「八女水源地導水流量計更新工事」に係る質問事項への回答

令和5年6月 日

八女水源地 流量計室計画図 S=1:40

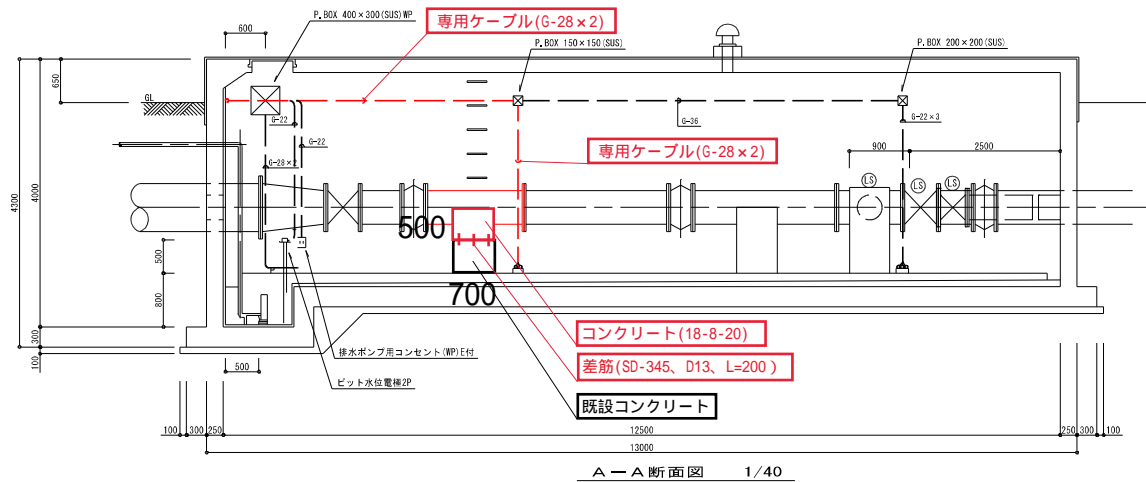
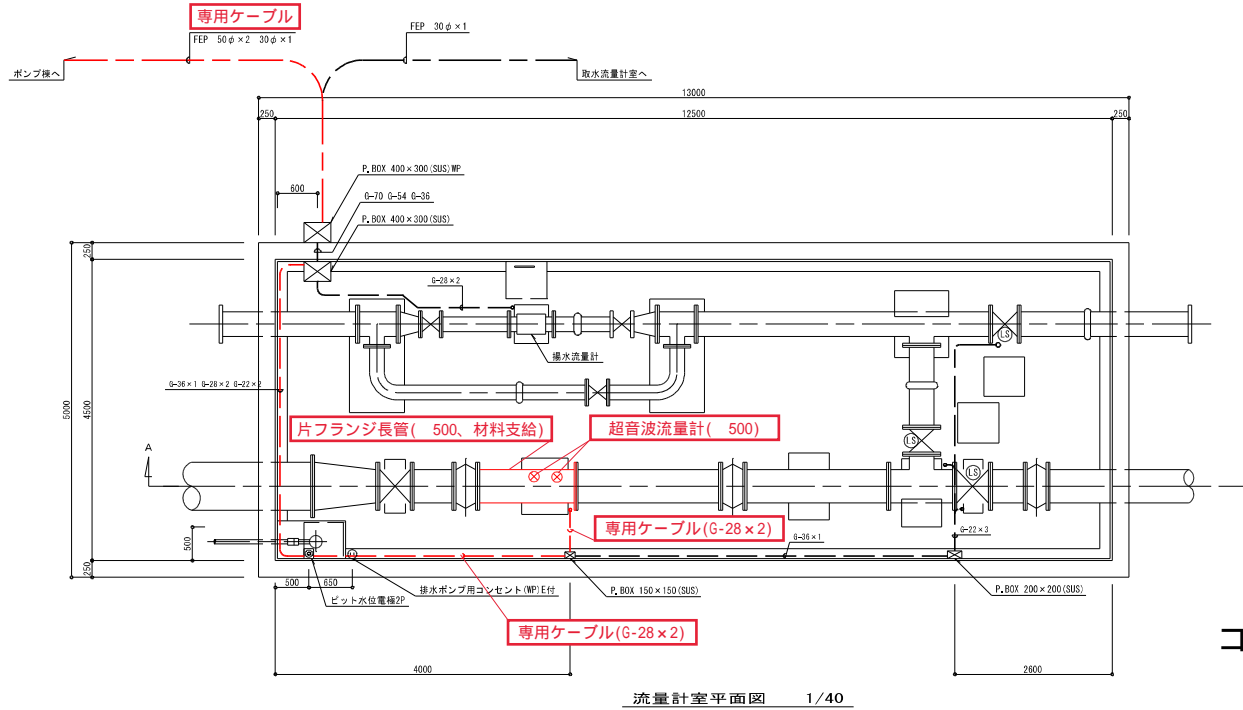
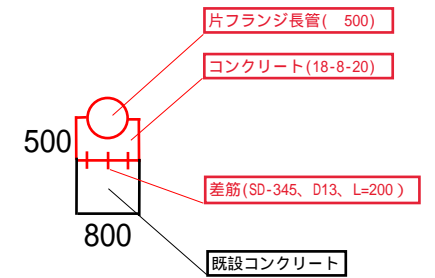
番号	質問事項	回答
1	配置技術者を製作期間と施工期間で分けて配置しても良いでしょうか？	分けて配置して構いません。
2	設計書の複合工費の項目である「コンクリート人力打設」と「鉄筋工」について、施工箇所を御教授願います。(図面上、分かりかねます)	施工箇所は、片フランジ長管の下部にある既設コンクリートの嵩上げになります。詳細は、別紙の流量計室計画図を御参照ください。
